Deliberazione della Giunta Regionale 6 novembre 2020, n. 10-2200

Progetto di Variante al Piano stralcio per l'Assetto Idrogeologico del bacino del fiume Po (PAI): Fiume Bormida da Acqui Terme ad Alessandria, adottato con Decreto del Segretario Generale dell'Autorita' Distrettuale del Fiume Po n. 441/2019 del 30/12/2019. Presa d'atto della Conferenza Programmatica (ex art. 68, comma 3 del D.Lgs. 152/2006).

**Conferenza programmatica 9 settembre 2020
Fiume Bormida – Progetto di Variante al PAI da Acqui
Terme ad Alessandria
Sintesi delle osservazioni pervenute
e dell'esito delle analisi regionali**

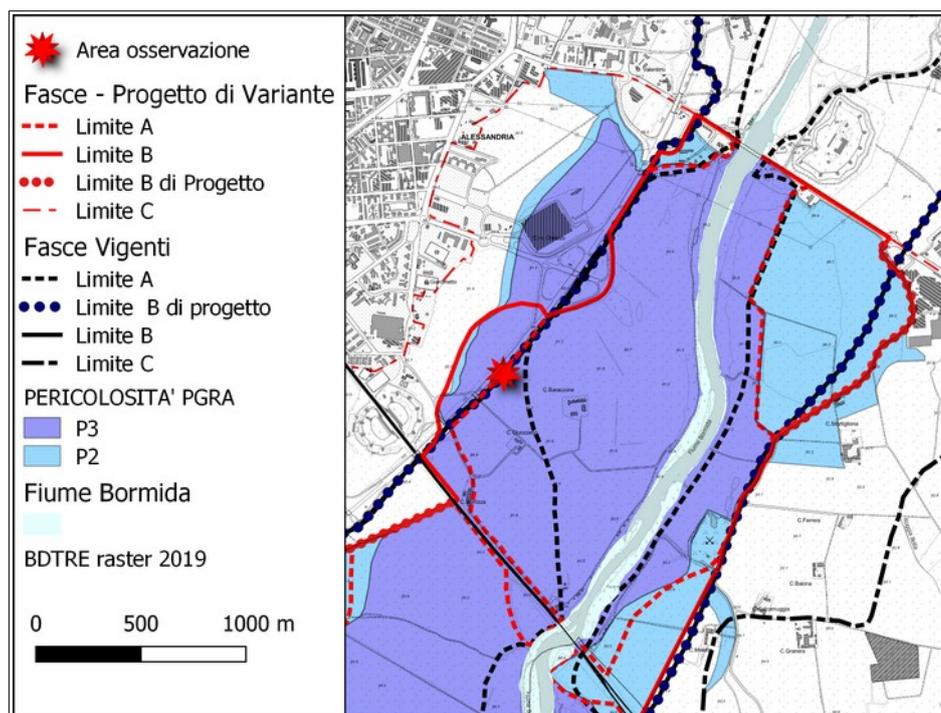
Con nota del 28 luglio 2020 (protocollo regionale n 7172 del 29/07/2020) la Città di Alessandria ha presentato osservazione al Progetto di Variante, supportata da documentazione tecnica dal titolo *Osservazione ai nuovi limiti delle Fasce* con cui presentava le osservazioni relative al limite della Fascia B del Progetto di Variante tra Via

San Giovanni Bosco e Corso G. Romita, in sponda sinistra, con la quale chiede che sia riconfermato il vigente limite B di Progetto.

L'area oggetto dell'osservazione si colloca in sponda sinistra, ai margini dell'urbanizzato, a tergo del rilevato della tangenziale di Alessandria, tra il ponte ferroviario della linea Alessandria Genova e il ponte della SP10.

Secondo la Città di Alessandria il limite B proposto nel Progetto di Variante si attesta su un elemento morfologico non ben definito e non tiene in debito conto degli interventi di contenimento messi in atto da AIPO in corrispondenza di due attraversamenti stradali che sottopassano la tangenziale di Alessandria (figura1).

Secondo la modellazione idraulica di moto vario con modello bidimensionale dello Studio di Fattibilità, il ponte della SP10 rappresenta un impedimento ai deflussi, avendo luce insufficiente al transito della piena duecentennale. La configurazione finale di questo tratto fluviale non potrà quindi che essere contestuale alla risoluzione del nodo critico rappresentato dal ponte della SP10. Per questa ragione in sponda destra in corrispondenza di via Stortiglia è stato confermato il limite B di progetto (con modifiche dovute al maggior dettaglio delle basi utilizzate).

Per quanto concerne l'area in sponda sinistra oggetto dell'osservazione, prima della costruzione del rilevato della SP30 (in questo tratto tangenziale di Alessandria), essa era frequentemente inondata e anche con la costruzione del rilevato della tangenziale, la cui continuità era interrotta da fornici e raccordi stradali, l'area è stata oggetto di inondazioni. L'ultima è stata quella del novembre 2011, causata soprattutto dalla piena del torrente Orba che confluisce poco a monte nel fiume Bormida e le cui piene in questo settore influiscono in modo determinate sulle dinamiche di inondazione. Il tratto del fiume Bormida a valle della confluenza Orba è sollecitato, a parità di tempo di ritorno, in modo più significativo da un evento a componente prevalente del torrente Orba, in ragione di un effetto di laminazione trascurabile lungo il corso d'acqua. Significativa è stata la piena dell'Orba del 2011 che, senza alcun contributo di un certo rilievo da parte del fiume Bormida ha inondato le aree e oggetto della presente osservazione.

Le aree inondabili del vigente Piano di Gestione del Rischio Alluvioni (riportate nella mappa di inquadramento dell'osservazione) sono derivate da modellazione idraulica in assenza delle opere di contenimento, essendo lo Studio di Fattibilità antecedente (2010) alla loro costruzione, avvenuta a partire da periodi successivi alla piena del torrente Orba del novembre 2011.

Dopo l'evento del 2011 infatti lo svincolo d'accesso alla tangenziale è stato protetto da un argine, mentre un secondo fornice è stato chiuso. Per questo tratto il limite B di Progetto è stato trasformato nel Progetto di Variante in un limite B, ritenendo gli interventi adeguati al contenimento della piena di riferimento.

Per gli altri due fornici stradali non sono state realizzate arginature, ma è stato rialzato il piano carrabile, a quote superiori e con franco rispetto a quelle della piena di riferimento, secondo quanto indicato dal certificato di collaudo tecnico – amministrativo (AIPO) del 2014.

Tali opere tuttavia non sono state ritenute sufficientemente cautelative sia per il fatto che le analisi idrauliche e idrologiche dello studio di fattibilità hanno individuato una portata per la piena duecentennale superiore a quella indicata dal PAI vigente sia perché rappresentano una discontinuità nelle opere di contenimento, essendo di fatto fornici aperti; a conferma di ciò, durante l'evento del novembre 2019 i fornici in questione sono stati chiusi con grossi sacchi pieni di sabbia – *big bag* – a causa del preoccupante innalzamento delle acque di inondazione del F. Bormida.

Partendo da tali premesse si è preferito quindi evidenziare la criticità proponendo in alternativa alla riconferma del limite B di Progetto, un arretramento del limite B, lungo un'antica forma fluviale che, oltre a rappresentare il limite delle aree inondabili da modellazione idraulica, è il limite geologico tra i depositi alluvionali olocenici e quelli più antichi, olocenico-pleistocenici (Carta Geologica d'Italia alla scala 1:100.000, Foglio 70, Alessandria).

Tuttavia, bisogna tener presente che a margine della Fascia B e successiva alla redazione del presente Progetto di Variante è in fase di avanzata costruzione un'importante struttura nell'ambito del piano strategico di teleriscaldamento della Città di Alessandria che necessita di adeguate protezioni.

In base a quanto esposto, **l'osservazione è quindi accoglibile.**

La Città di Alessandria dovrà:

- verificare l'adeguatezza del proprio Piano di Protezione Civile per quanto riguarda le azioni previste in caso di evento di piena del F. Bormida per la difesa delle persone e dei beni presenti nelle aree oggetto di osservazione;

- collaborare fattivamente con AIPO a livello sia progettuale sia nel reperimento delle risorse economiche, al fine di risolvere le problematiche di pericolosità idraulica nella zona oggetto di osservazione.
- porre come attività prioritaria una Variante del proprio strumento urbanistico che, almeno per quanto riguarda il reticolo principale, lo adegui al nuovo assetto di progetto indicato dalle Varianti alle Fasce Fluviali del torrente Orba e del Fiume Bormida e ai nuovi quadri conoscitivi definiti in seno alla predisposizione delle mappe di pericolosità da inondazione del PGRA, sia di Bormida e Orba, sia di Tanaro.

Figura 2: Inquadramento dell'area relativa all'osservazione

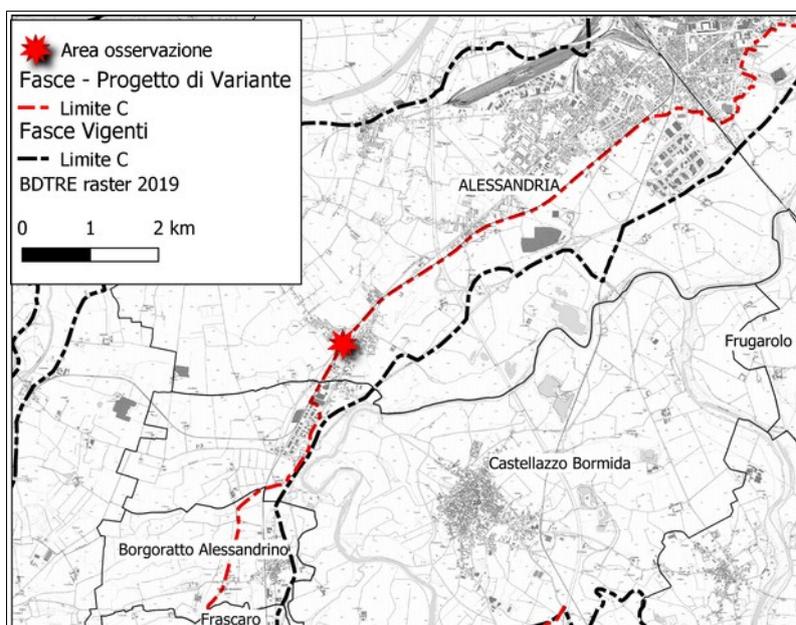
Con nota del 28 luglio 2020 (protocollo regionale n 7172 del 29/07/2020) la Città di Alessandria ha presentato documentazione tecnica dal titolo *Osservazione ai nuovi limiti delle Fasce* con cui chiede di escludere l'abitato di Cantalupo dalla Fascia C del Progetto di Variante, in coerenza con quanto avviene poco oltre, in direzione Sud, per l'area produttiva in Comune di Castellazzo Bormida.

In comune di Alessandria, in sponda sinistra, la fascia C proposta è più ampia rispetto a quella vigente e si mantiene lungo la linea ferroviaria Alessandria-Acqui. In ingresso ad Alessandria, l'infrastruttura si sviluppa nella zona spartiacque tra Tanaro e Bormida e pare costituire un limite rispetto al profilo di piena, anche in caso di non efficienza del sistema arginale.

Facendo una sezione trasversale attraverso la piana del fiume Bormida si evidenzia come la zona di Cantalupo si sviluppi su una superficie topograficamente più bassa rispetto alla sponda opposta, oltre a essere in prossimità di una brusca variazione nella direzione dell'asse di valle.

Analizzando invece l'assetto topografico della zona artigianale di Castellazzo Bormida, poco a monte di Cantalupo, è evidente come essa sia ubicata su una superficie terrazzata sul cui orlo è posto il limite della Fascia C, mentre a valle, l'unico elemento topografico con una certa continuità su cui attestare il limite della Fascia C è il rilevato ferroviario.

Alla luce di quanto esposto, **l'osservazione non è accoglibile.**

Figura 3: Inquadramento dell'area relativa all'osservazione

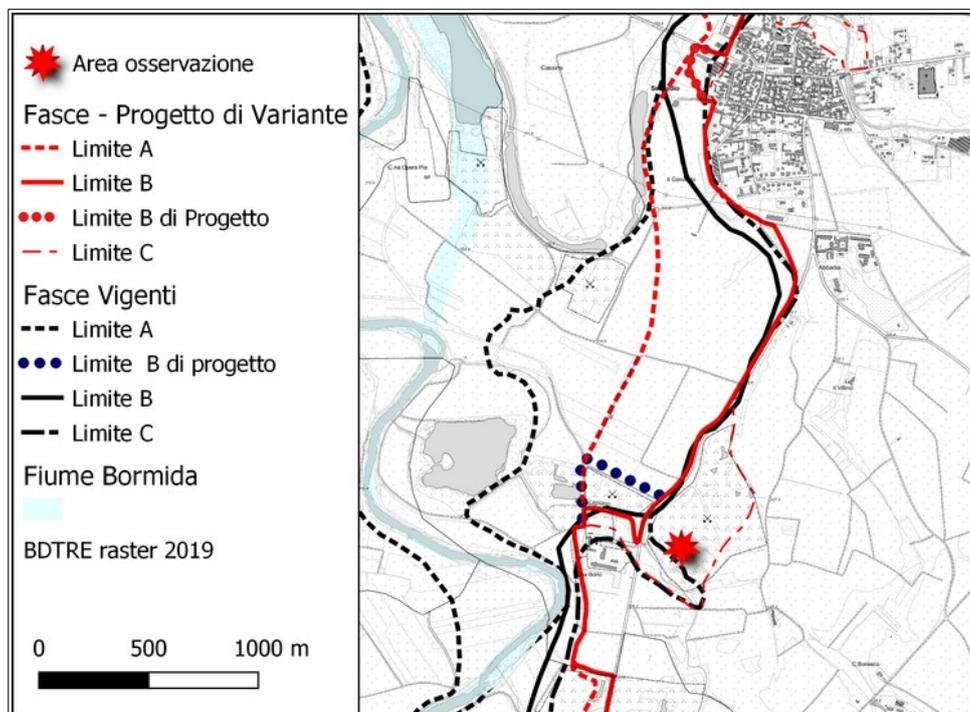
Con nota del 17/06/2020 (Prot 30783 del 18/06/2020) la soc. Riccoboni ha inviato osservazione e relativa documentazione tecnica riguardante l'area della discarica di località Cascina Borio (Sezzadio) con cui viene richiesta la conferma del limite vigente della Fascia C.

L'area interessata si trova in destra idrografica del F. Bormida (figura 2), indicativamente a quota 117 mslm, su una superficie pleistocenica, separata da una scarpata di terrazzo di circa tre metri dalla piana olocenica ove scorre il fiume Bormida, mentre è delimitata verso sud dall'incisione del rio Scapiano, e, infine, verso est e verso nord da superfici terrazzate e rimaneggiate da attività estrattive.

Lo studio idraulico allegato all'osservazione ricostruisce le aree inondabili in termini di battenti e velocità dei deflussi sul piano campagna, per piene con TR 200 e 500 anni, secondo scenari relativi allo stato di fatto dei luoghi derivanti da DTM del 2008 e DTM del 2020.

I risultati della modellazione idraulica mostrano come la superficie oggetto dell'osservazione sia superiore ai livelli delle piene di riferimento sia secondo lo stato dei luoghi sia del 2008 (confermando il risultato dello Studio di Fattibilità) sia del 2020. Lo stesso studio non segnala fenomeni di esondazione nell'area, potenzialmente ascrivibili a fenomeni di rigurgito lungo il rio Scapiano.

Il limite vigente della Fascia C segue l'orlo del terrazzo, quindi risale lungo l'incisione del rio Scapiano per circa cinquecento metri per poi ritornare sul limite pleisocenico, definendo così il tratto del rio secondario che potrebbe essere interessato da fenomeni di rigurgito, associati al passaggio di una piena cinquecentennale del fiume Bormida.

Il tracciamento dei limiti delle Fasce Fluviali del Progetto di Variante è stato effettuato partendo dai risultati della modellistica idraulica associata allo Studio di Fattibilità di AIPO, su sezioni topografiche del 2007, topografia aggiornata al 2008 (DTM di proprietà del Ministero dell'Ambiente - 0.8 punti per m² e risoluzione altimetrica di 15 cm).

Secondo la modellazione idraulica di moto vario con modello bidimensionale dello Studio di Fattibilità, l'area non sarebbe interessata dalla piena cinquecentennale, riconfermando così il vigente limite della Fascia C; essendo però l'area caratterizzata da superfici irregolari e fortemente alterate per estrazione di inerti, presentando scavi più o meno estesi, per tener conto anche dei fenomeni di rigurgito associati al rio Scapiano, il limite proposto della Fascia C è stato posizionato lungo le scarpate che rappresentano il limite esterno dell'area rimaneggiata.

Ciò posto e in base:

- alla Carta Geologica d'Italia alla Scala 1:50.000 – Foglio Acqui Terme che indica come il limite C vigente per il tratto compreso tra il rio Scapiano e il concentrico di Sezzadio sia ubicato lungo una scarpata di terrazzo che separa il Subsistema Rocchetta Cairo (Olocene - attuale) dal Subsistema Badia Vecchia (Pleistocene superiore);
- alla modellazione idraulica presentata dalla soc Riccoboni su base topografica aggiornata al 2020 che indica come le aree siano topograficamente più elevate e con franco idraulico rispetto a quelle inondabili per la piena cinquecentennale;
- ai rimodellamenti dell'area successivi alla data di realizzazione del DTM 2008;

l'osservazione è accoglibile.

Figura 4: Inquadramento dell'area relativa all'osservazione

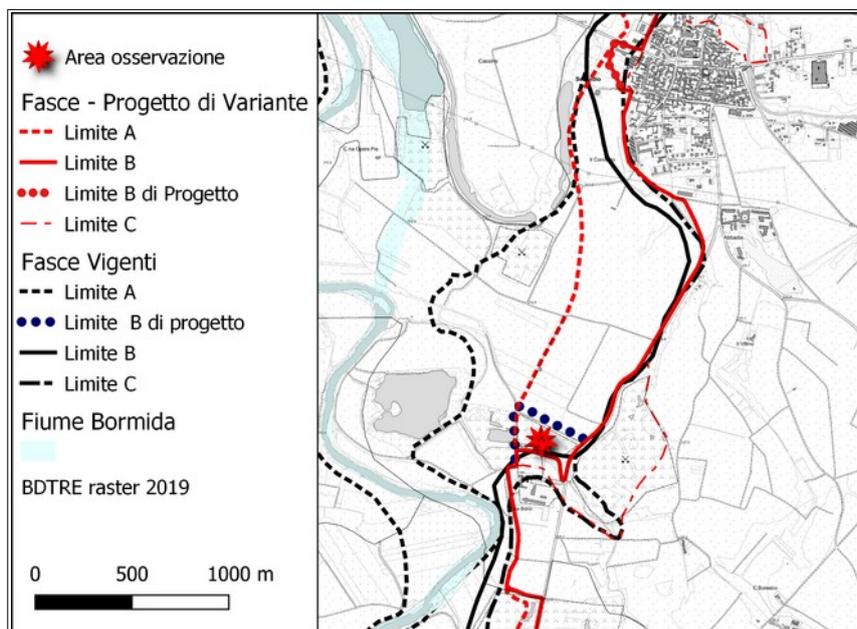
L'osservazione presentata il 18/06/2020 (protocollo regionale n 30878 del 18/6/2020) riguarda il limite della Fascia B del Progetto di Variante in corrispondenza dell'impianto produttivo della Allara S.p.A. (subito a valle di C.na Borio), con richiesta di mantenimento del vigente limite B di Progetto.

L'area interessata (figura 4) si trova in destra idrografica del F. Bormida, in prossimità del limite della piana olocenica, ha un'estensione di circa 40.000 m² ed è occupata da un impianto per la lavorazione di inerti, ivi collocato a seguito dell'approvazione di una Variante al PRG del Comune di Sezzadio del 1998. Tale Variante aveva individuato quest'area per la rilocalizzazione dell'impianto medesimo, posto all'epoca in prossimità delle sponde del corso d'acqua, entro i limiti della Fascia A

Il PAI Vigente indica a ovest e a nord dell'area un limite B di Progetto di circa complessivi 700 metri, introdotto a seguito di osservazioni al Piano Stralcio delle Fasce Fluviali presentate dal Comune di Sezzadio, a partire dal maggio 1998. Verso nord il limite B di Progetto è posto per circa 400 metri lungo un'arginatura che, con una lunghezza totale di circa 3.7 km, attraversa dapprima la piana inondabile fino alla sponda del Bormida che poi costeggia fino al ponte della SP182.

Questo argine era stato indicato dal Comune di Sezzadio nelle osservazioni al Piano Stralcio Fasce Fluviali come limite della Fascia B, ritenuto invece inidoneo per la sua posizione trasversale ai deflussi (Nota della Regione Piemonte – Direzione Difesa del Suolo prot. n. 3522 del 25/06/1999 indirizzata all'Autorità di Bacino del Fiume Po). L'argine è stato danneggiato in occasione della piena del novembre 2016 e a tratti asportato in occasione della piena del novembre 2019.

Con Deliberazione n.3/2000 del 16/03/2000 di Adozione da parte del Comitato Istituzionale dell'Autorità di Bacino del fiume Po del Progetto di Variante del Piano Stralcio delle Fasce Fluviali, ADBPO ha accolto la richiesta dell'Amministrazione comunale di un limite B di Progetto per l'area oggetto della presente osservazione.

Allo stato attuale, secondo quanto riportato nella Relazione Metodologica del Progetto di Variante, i limiti B di Progetto “(...) *sono stati confermati essenzialmente ove presenti aree urbanizzate o infrastrutture strategiche che potrebbero essere coinvolte dalle inondazioni*”, pertanto nel Progetto di Variante questo limite B di Progetto non è stato confermato.

Ciò detto, data la limitata estensione dell'area, avendo analizzato la documentazione allegata all'osservazione, richiamando in particolare gli artt. 28, 31, 57 delle NdA del PAI e quanto deliberato dal Consiglio Comunale di Sezzadio del 03/05/1999 in relazione all'onere degli interventi e sottolineando che – essendo l'area anche potenzialmente interessata da esondazioni del Rio Scapiano – le opere dovranno essere progettate in modo da non aumentare il rischio connesso sia alle piene del rio stesso sia a fenomeni di rigurgito dovuti alle piene del Fiume Bormida, **l'osservazione è accoglibile.**

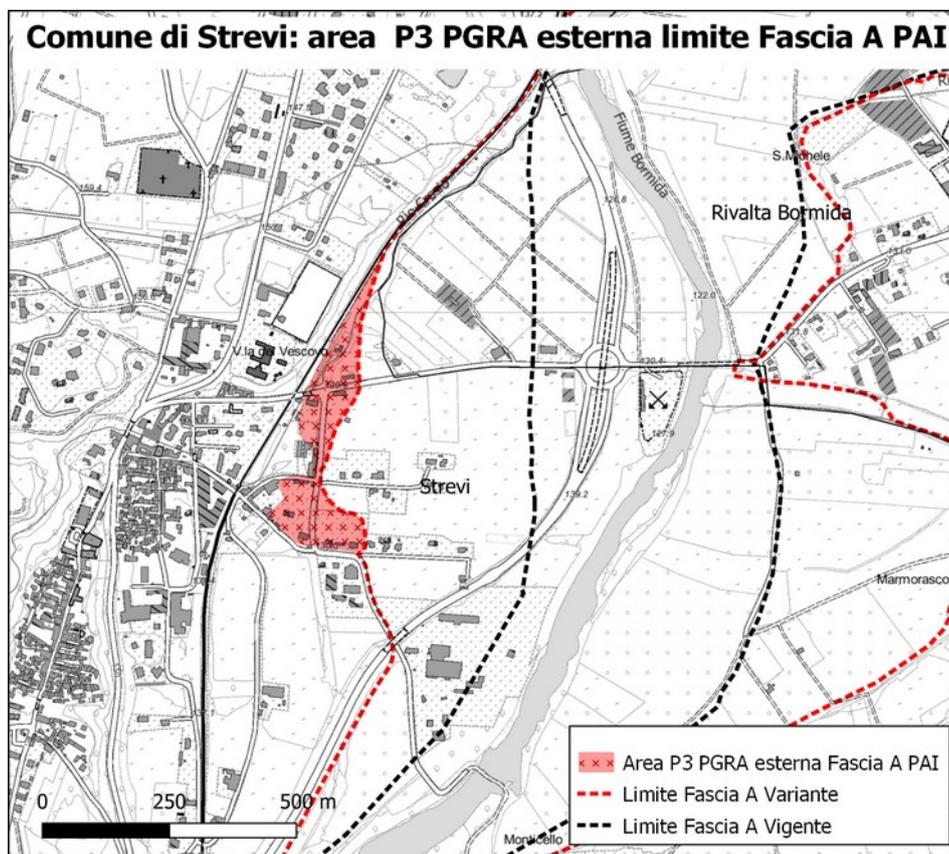
Nel territorio di Strevi, a tergo del limite proposto della Fascia A nella località Piana di Strevi si sviluppa un'area a Pericolosità P3 (H) del PGRA esterna ai limiti tra la Fascia A e la Fascia B, come evidenziato in figura.

A tale area vengono applicati i limiti e i divieti di cui all'art 30 (fascia di esondazione – B) delle NDA del PAI, essendo inondata da correnti lente, secondo quanto definito dalla modellistica idraulica dello *Studio di fattibilità per la definizione dell'assetto di progetto – interventi di gestione sedimenti, recupero morfologico e sistemazione idraulica – del fiume Bormida e del torrente Orba - E-SPEC-858, 2011- Agenzia Interregionale per il Fiume Po*.

L'Amministrazione Comunale di Strevi dovrà provvedere a verificare che il Piano di Protezione Civile Comunale assuma provvedimenti a tutela della pubblica incolumità adeguati della pericolosità non solo di quest'area ma dell'intera Piana di Strevi e, nel caso di esito negativo, dovrà provvedere all'aggiornamento del medesimo Piano.
